平潭综合实验区自然资源与生态环境局

雍锦湾一期项目竣工规划条件核实公示

雍锦湾一期变更前总图

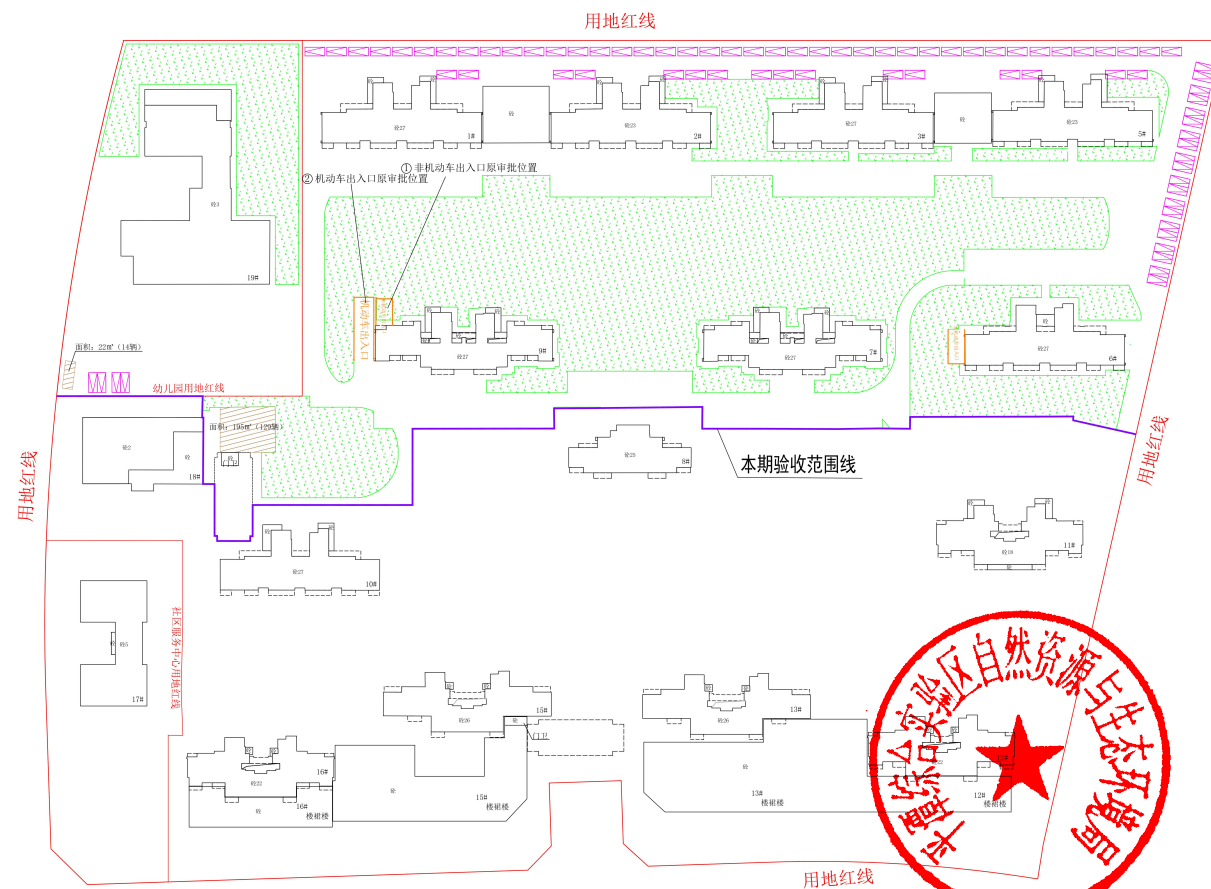
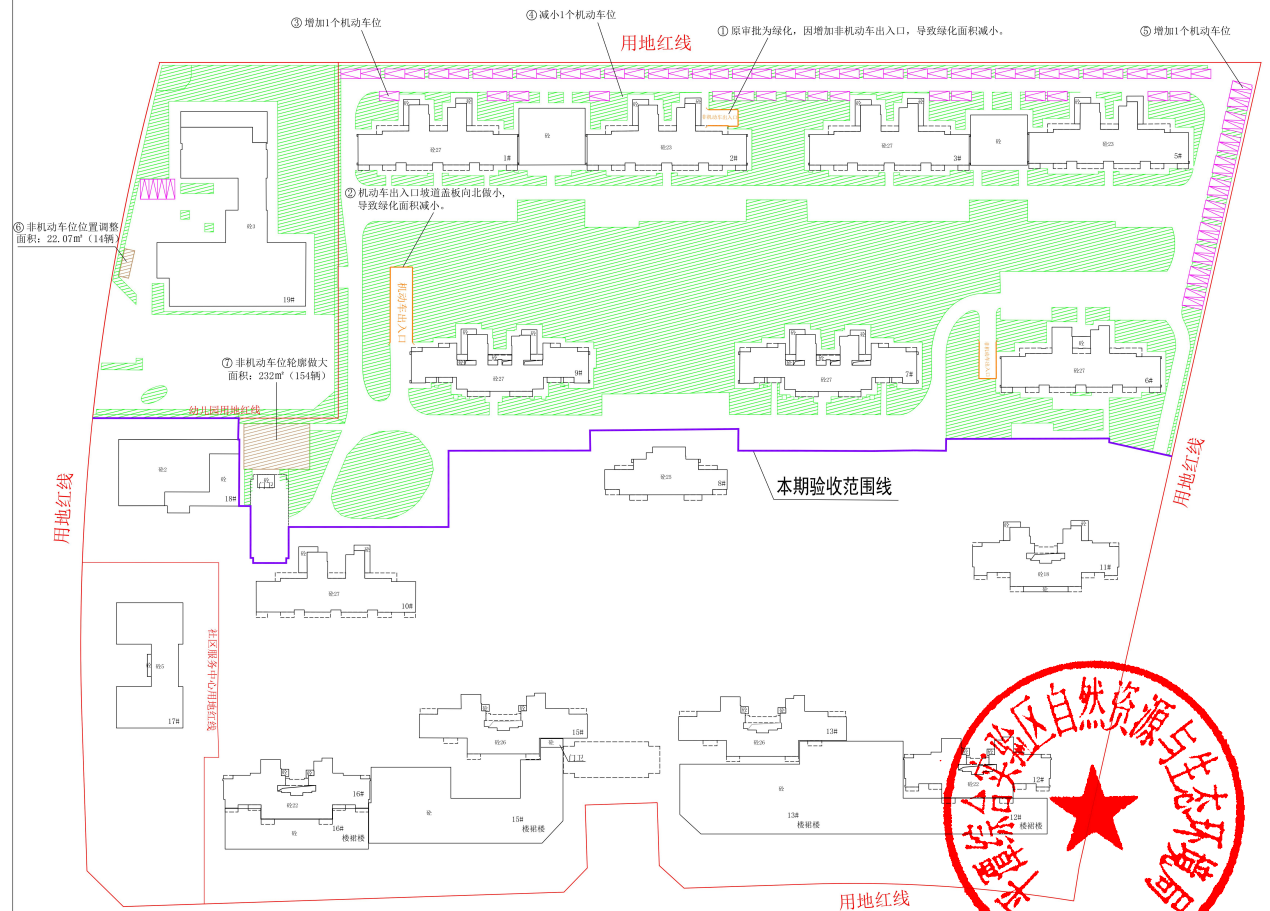
经核对相关报批材料并现场踏勘，项目一期存在实地绿地位置、地面机动车与非机动车泊位位置、地下非机动车泊位位置与原审批不一致等问题（详见附件），但绿地面积、停车泊位数量满足审批指标。

- 审批地上机动车位 (81辆)
- 审批地上非机动车位 (143辆)
- 审批绿化 (12362.10m²)

- 实测地上机动车位（81辆）
- 实测地上非机动车位（168辆）
- 实测绿化（13658.04m²）

雍锦湾一期变更后总图

雍锦湾一期变更前地下室

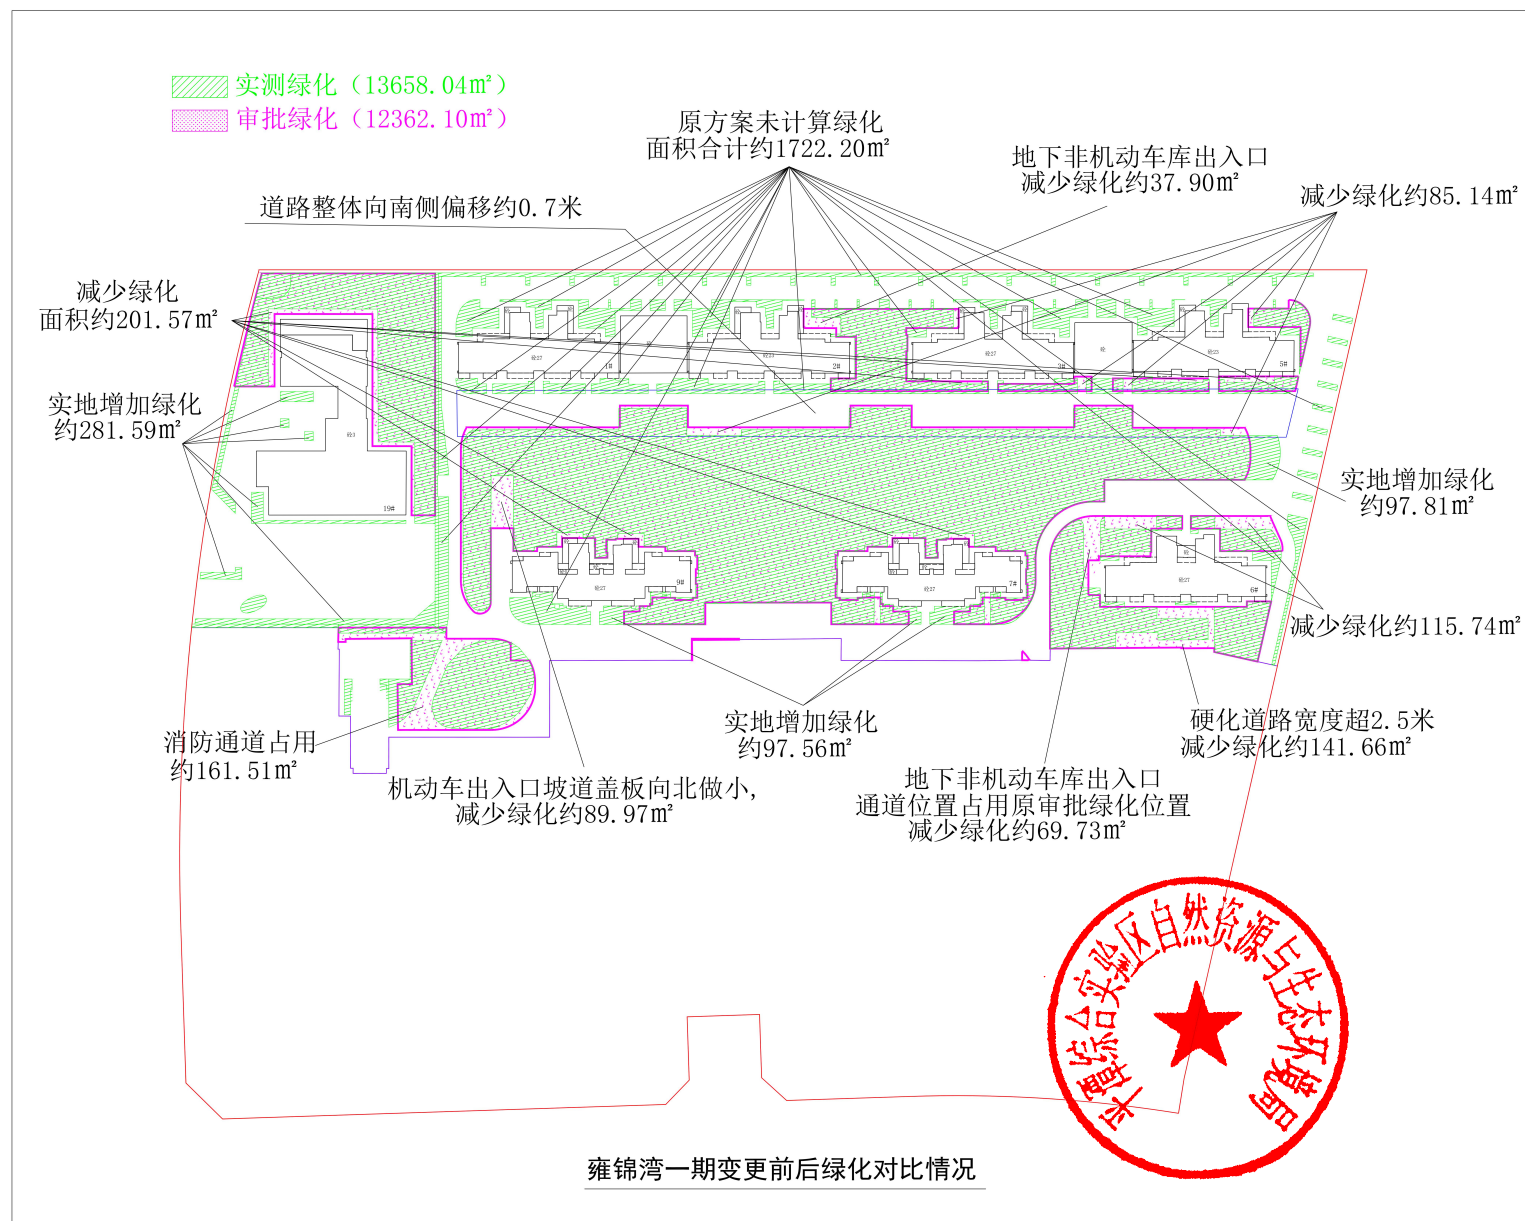
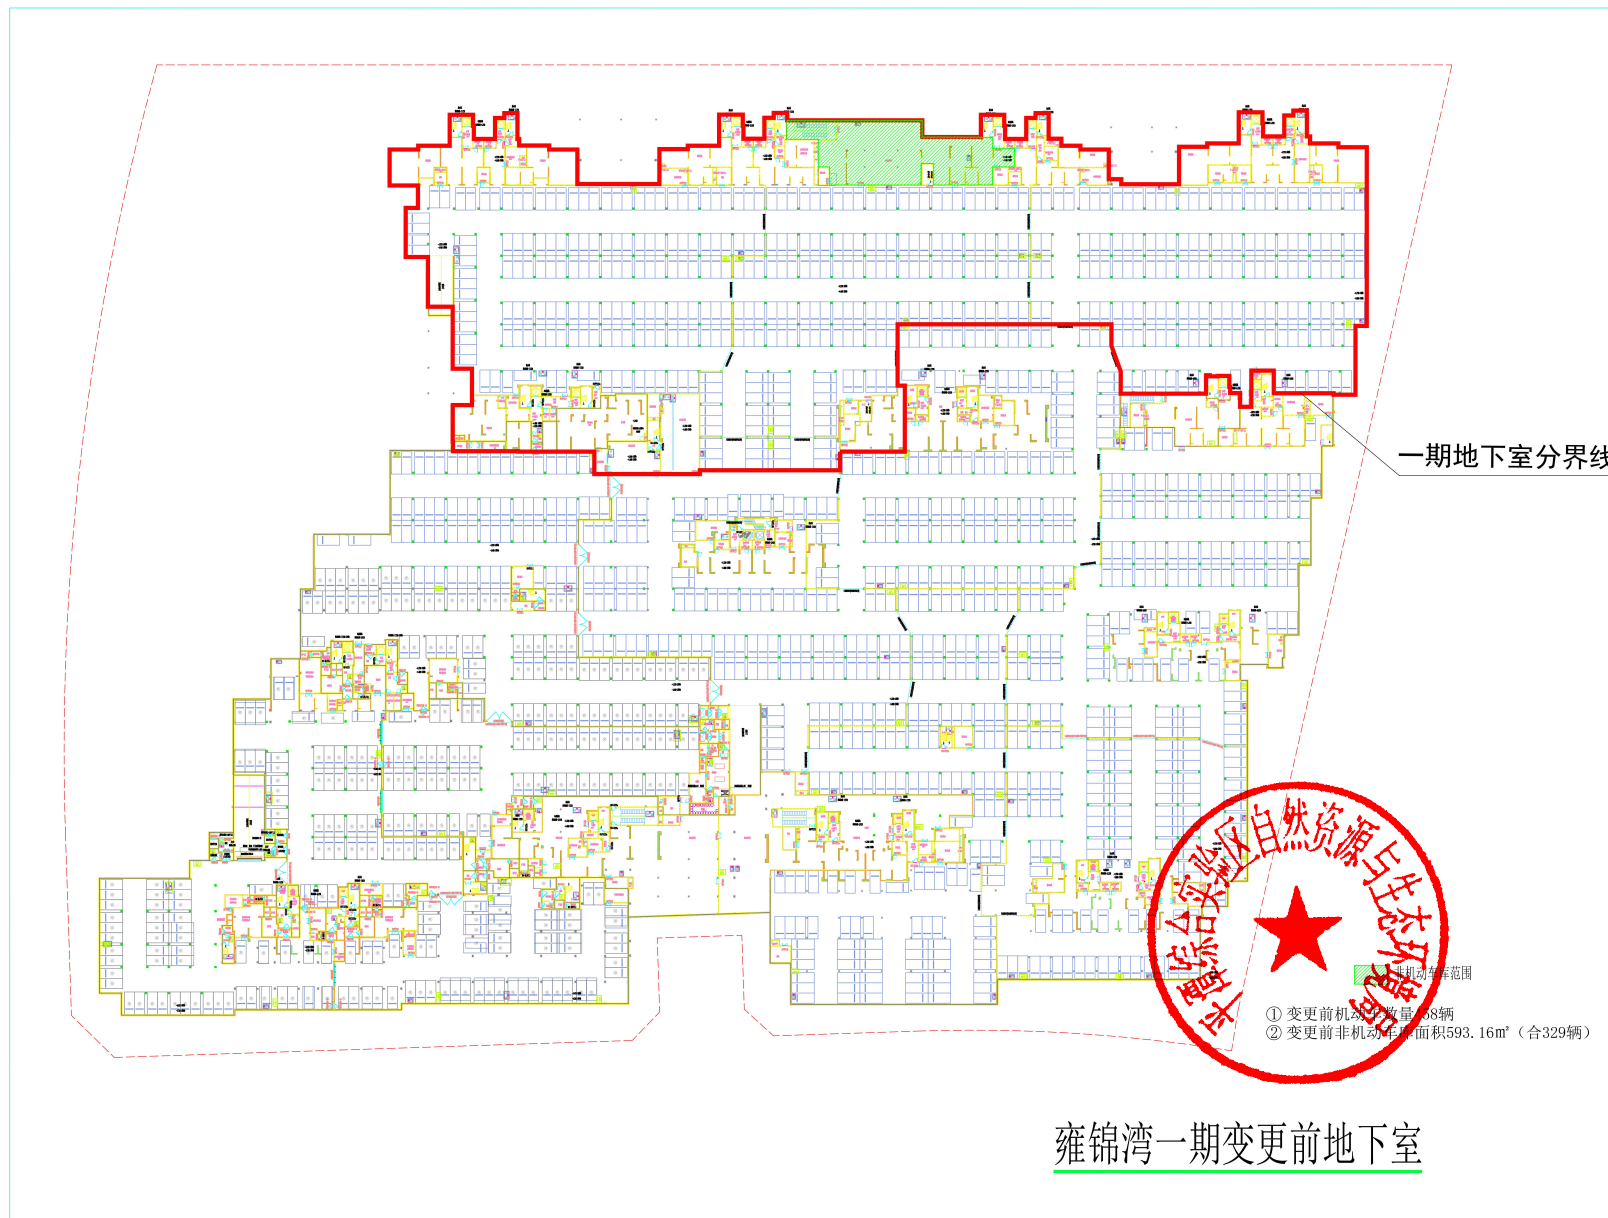
调整内容:

一期地下室非机动车库面积减少21.1m² (按1.8m²/辆, 折算为12个非机动车车位), 地面在18#楼东侧地面补足25辆非机动车位

① 非机动车库范围
② 非机动车库减少范围

① 变更后机动车库数量458辆
② 变更后非机动车库面积572.06m² (合317辆)

雍锦湾一期变更后地下室
